寄件者: [REDACTED]
寄件日期: 2024年01月19日星期五 9:36
收件者: tpbpd/PLAND; Ying Yeung MO/PLAND
主旨: 有關A/YL-PH/982 規劃申請補充資料
附件: 2024-01-19_PH982補充資料.pdf

**有關 A/YL-PH/982
規劃申請補充資料**

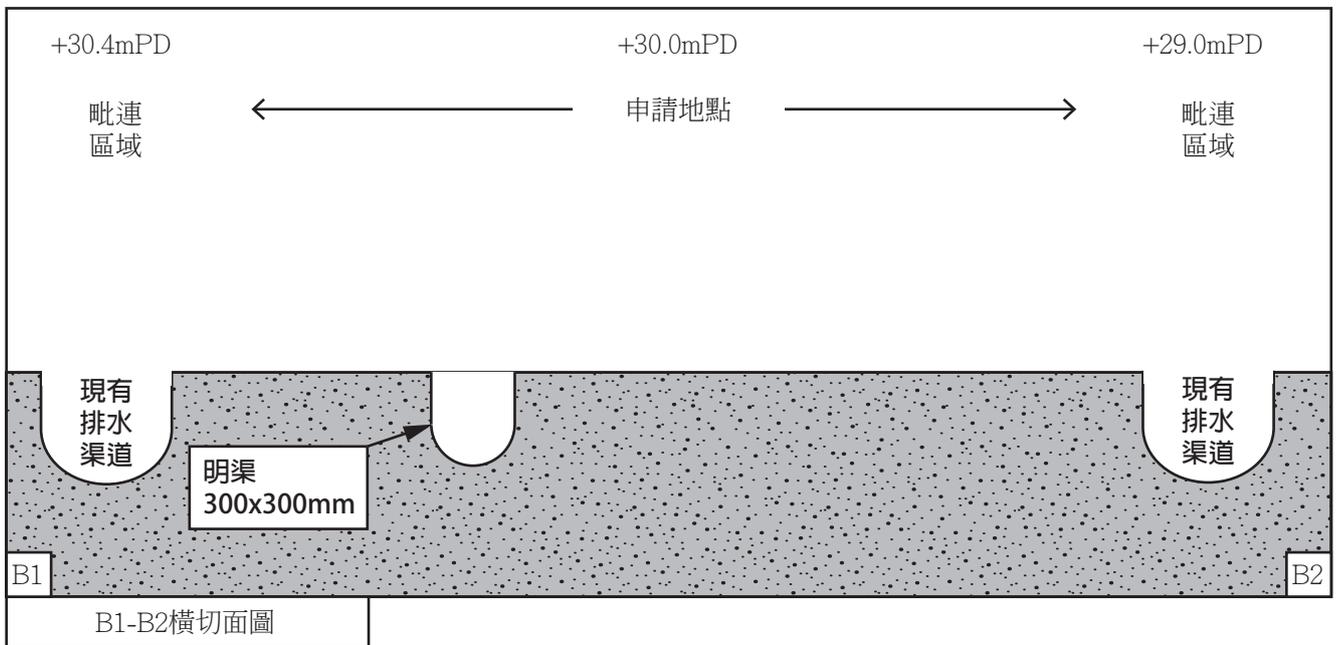
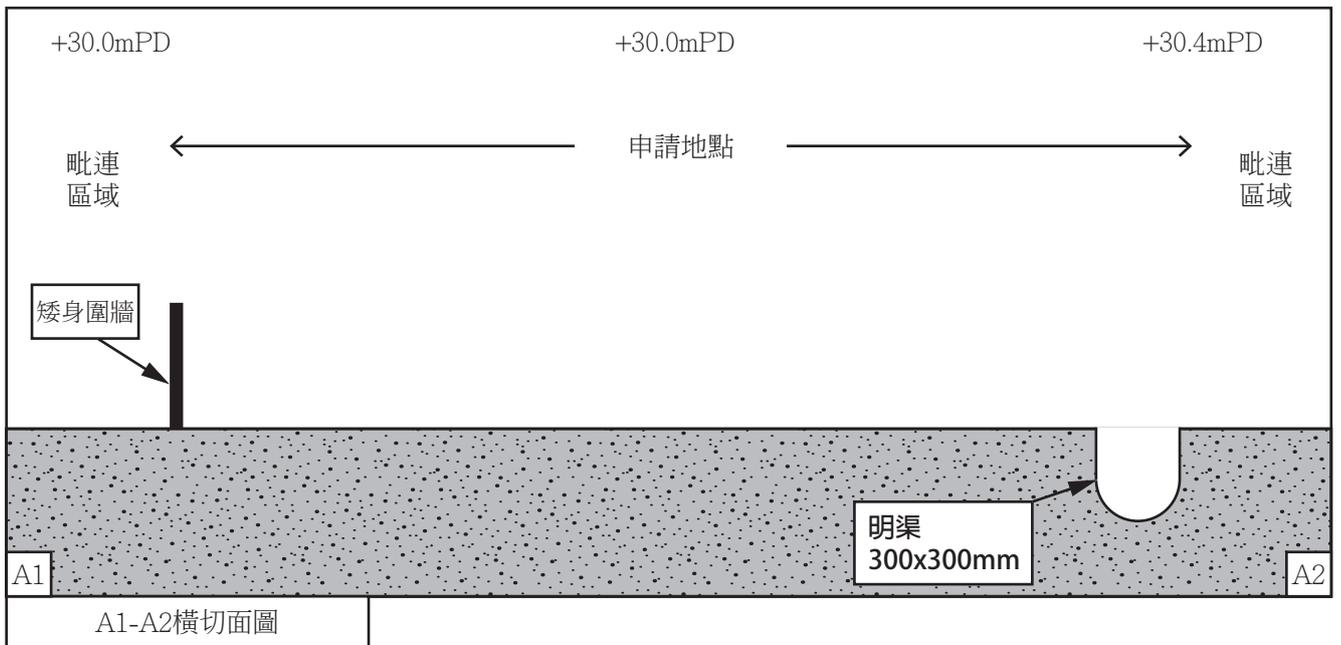
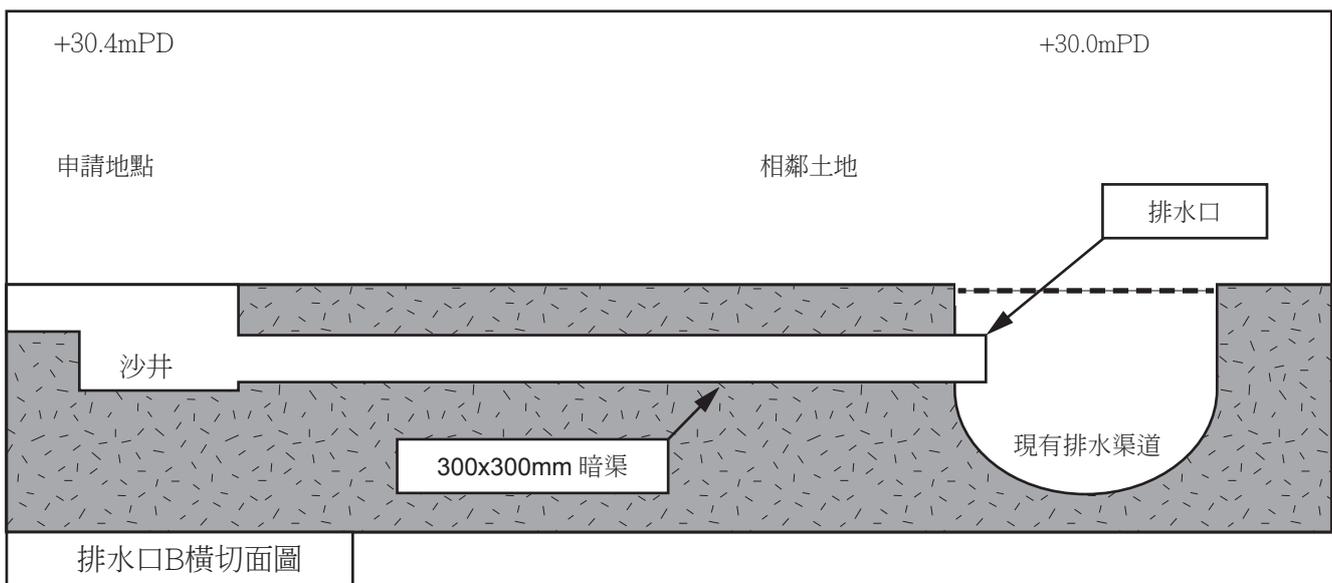
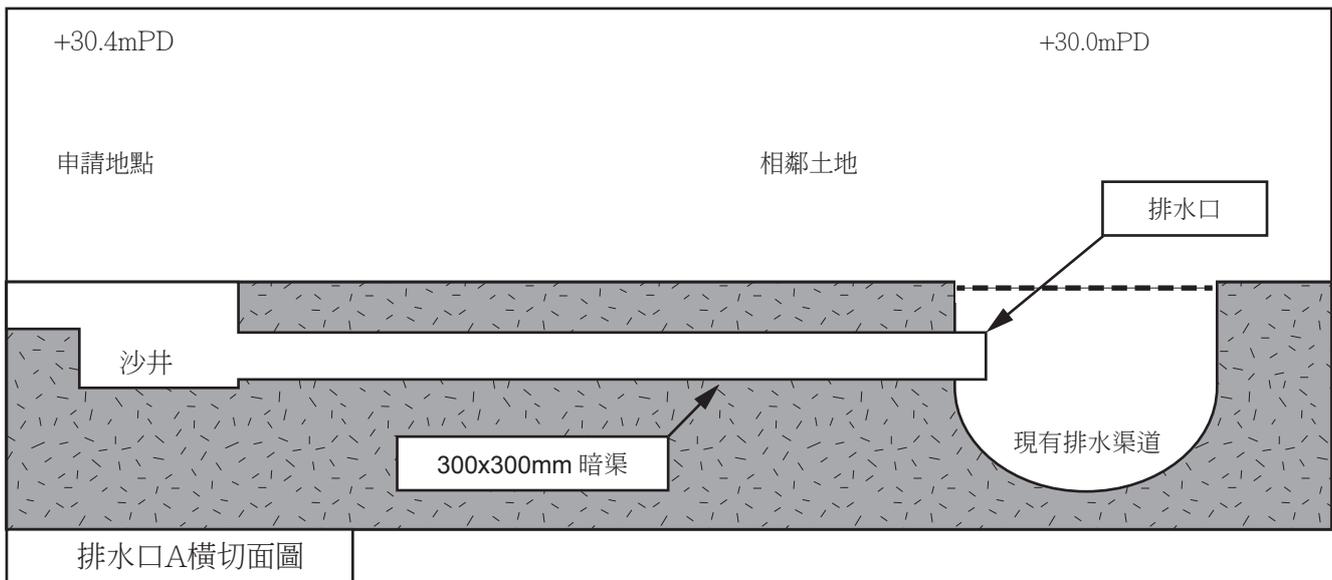
| 渠務署意見： | 回覆： |
|------------------------|--|
| (v), (vi), (viii), (x) | 提供更新的渠務排水圖則和現場相片。 |

明渠切面圖

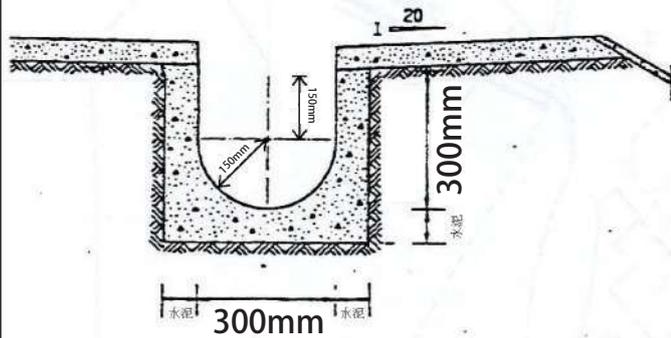
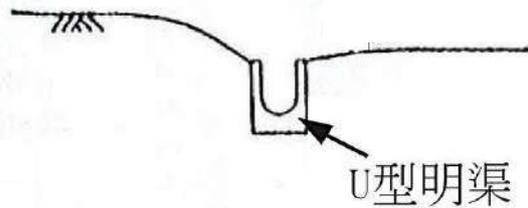
| 渠務署意見： | 回覆： |
|------------------------|--|
| (iii) | 申請地點面積約 980 平方米，根據渠務署提供的「排水系統設計建議書」的渠務設計建議，集水區範圍 1200 平方米以內的場地配置尺寸 300 毫米的 U 型渠已可以達到收集場地雨水的功能，因此申請地點擬議採用 300 毫米的排水渠，可以應付申請地點內的雨水量。 |
